VYSVĚTLENÍ ZADÁVACÍ DOKUMENTACE č. 13 ze dne 13.3.2020 **v souladu s ust. §§ 98 odst. 1, 2, 3 a 99 zákona č. 134/2016 Sb., o zadávání** **veřejných zakázek, v platném znění k veřejné zakázce** **„Centrální dopravní terminál Český Těšín a Parkoviště P+R“**

Znění žádosti o vysvětlení ZD č. 62:

Vysvětlení ZD č. 48:

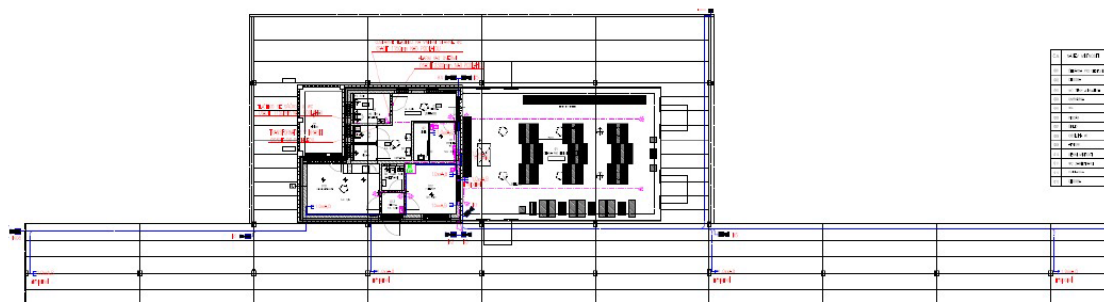
Jelikož se domníváme, že položka č. 214 zahrnuje položky z dílu D 108 info systém, žádáme zadavatele o úpravu soupisu prací nebo o sdělení, že mají dodavatelé položku č. 214 ocenit nulou. Dle našeho názoru se jedná o duplicitní položky.

Zadavatel doplňuje Vysvětlení ZD č. 16 ze dne 17.2.2020:

ANO, jedná se o duplicitní položku. Do pol. 214 bude oceněn pouze přesun „STÁV. INFOPANELu“ dle výkresu č. D.1.4.4.5 v části Elektroinstalace.

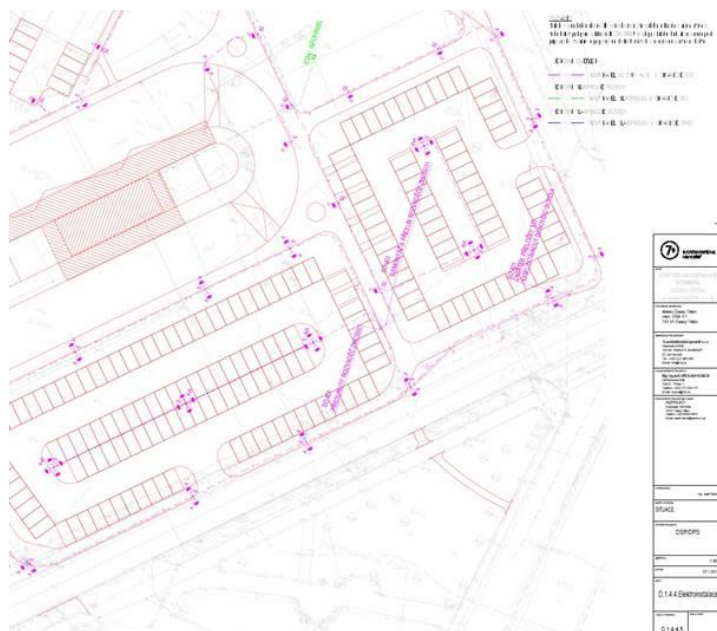
Dle odpovědi na dotaz se má do pol.č.214 ocenit přesun stávajícího infopanelu dle výkresu č. D.1.4.4.5 z části Elektroinstalace.

Bohužel část D.1.4.4.5 Elektroinstalace jsme v projektové dokumentaci nenašli. V PD je doložena část D.1.4.4.4 Elektroinstalace nebo D.1.4.4.5 Dešťová kanalizace. Ale přesun stávajícího panelu není v žádné této části.

Můžete tedy upřesnit nové umístění stávajícího panelu? V PD jsme ho nenašli.

Bude panel připojený na nějaký rozvod elektroinstalace? V PD jsme připojení panelu nenašli.

Přesun stávajícího infopanelu (položka č. 214) je zakreslen ve výkresu D.1.4.4.5 v části Elektroinstalace – viz výřez výkresu. Připojení stávajícího infopanelu není součástí této dokumentace ani VZ. Bude řešeno samostatnou PD.
